## 改善箇所説明図

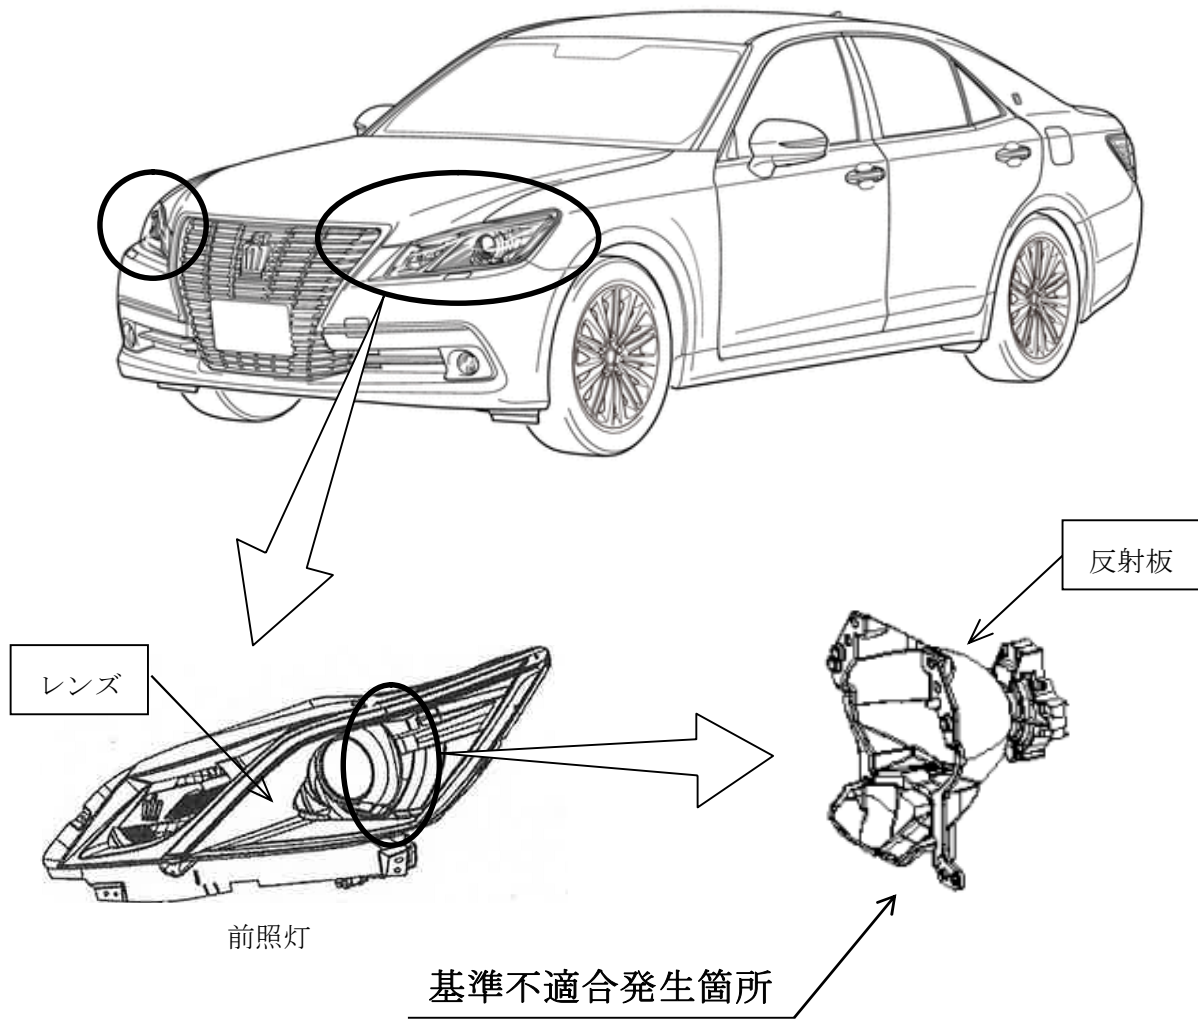
前照灯において、タクシー用途等で使用する際、想定を超えて長時間点灯し続けると、バルブからの熱と紫外線により反射板のアルミ蒸着が剥離することがある。そのため、そのまま使用を続けると、集光不足となり、光度が徐々に低下し、最悪の場合、保安基準第32条（前照灯の基準）を満足しなくなるおそれがある。

全車両、前照灯の反射板を対策品に、レンズを新品に交換する。
